風除室間接照明不具合調査依頼

工事名	ルネス・ピース醍醐電気設備他修繕
工事場所	玄関風除室
球なし	
2024/07/16	
施工者

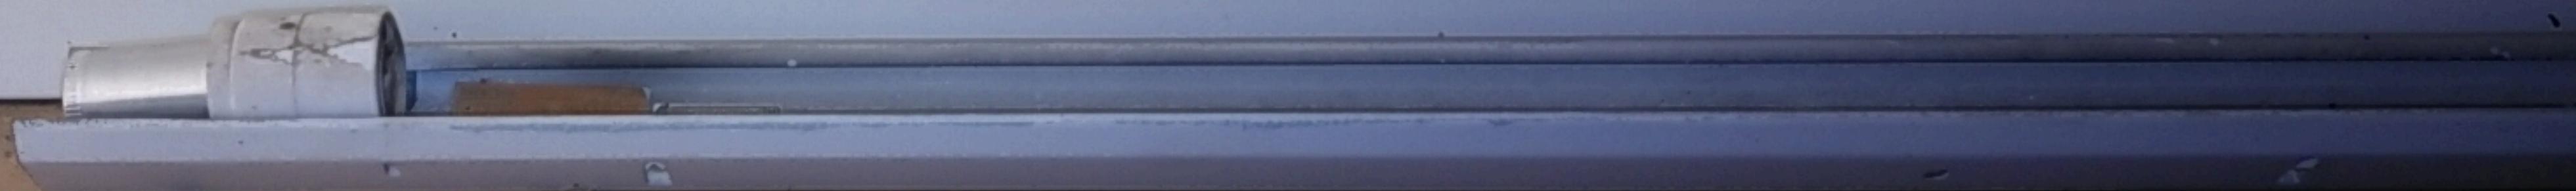
1. 風除室とロビーの間接照明は改修工事により変更されている。
元々パナソニックの40W1灯グロースタートのトラフであった。
それを東芝の40W1灯電球色のグロースタートのトラフに取替っている。
南北4台は、**球抜き状態で4台ともほったらかし**である。
2. 北および南の第一トラフ（パナ製）は壁から出ているVVVFケーブルに繋がっている。
このVVVFケーブルに200V又は100Vちゃんと来ているか調べる。
3. **南北4台を球抜き状態で放置している理由はどうしてなのか？**
